ZMĚNA Č. 3 ÚZEMNÍHO PLÁNU

MILOVICE

I.A TEXTOVÁ ČÁST

Vedoucí a zodpovědný projektant: Ing. arch. Milan Hučík
Číslo zakázky: 899
Datum zpracování: 02/2019

Schéma: urbanistická skladba sídla

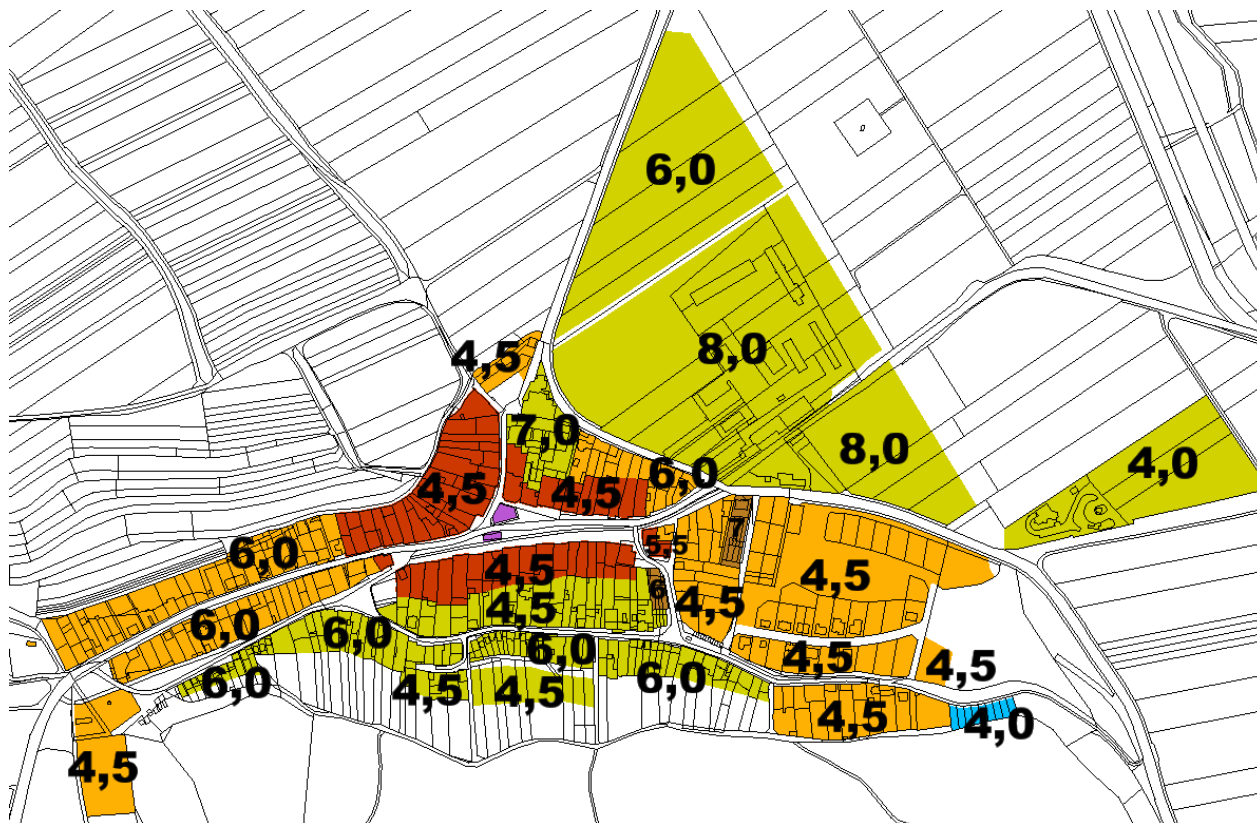
9. V OOP v kap. I.C. URBANISTICKÁ KONCEPCE, se před podkapitolu „Vymezení zastavitelných ploch, ploch přestavby a systému sídelní zeleně“ vkládá text, který zní:

Urbanistická skladba sídla – území obce rozděluje územní plán z hlediska jejich cennosti, vlivu na obraz obce a krajinný ráz, do těchto zón, které jsou znázorněny na vloženém schema:

- A) Historické jádro obce – správní centrum (znázorněno fialovou barvou)
- B) Historické jádro obce – obytná část (červeně)
- C) Území významné pro obraz obce (oranžově)
- D) Území významné pro obraz obce – bytové domy (hnědě)
- E) Území významné pro obraz obce - sklepní uličky (modře)
- F) Území dotvářející obraz obce (žlutě).

Čísla v jednotlivých plochách stanovují maximální výšku zástavby (měřeno na uliční straně, po římsu) – podrobně viz kapitola I.F., podkapitola „Podmínky prostorového uspořádání“.

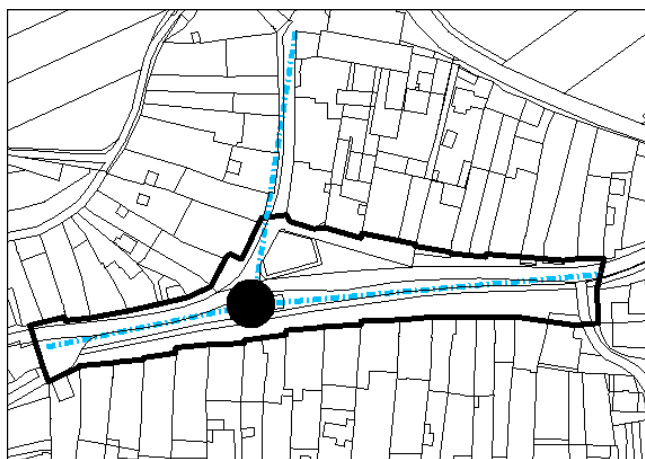
ÚP dále vymezuje:

- stavební dominantu (budovu kostela)
- kompoziční osy (modrá čerchovaná čára), které jsou nezastavitelné a je doporučeno jejich zohlednění i při výsadbě dřevin (z důvodu zachování průhledů na kostel)
- urbanisticky hodnotné prostranství (náves). Zde je nutné věnovat zvýšenou pozornost úpravě parteru (dlažba, zeleň, drobná architektura).
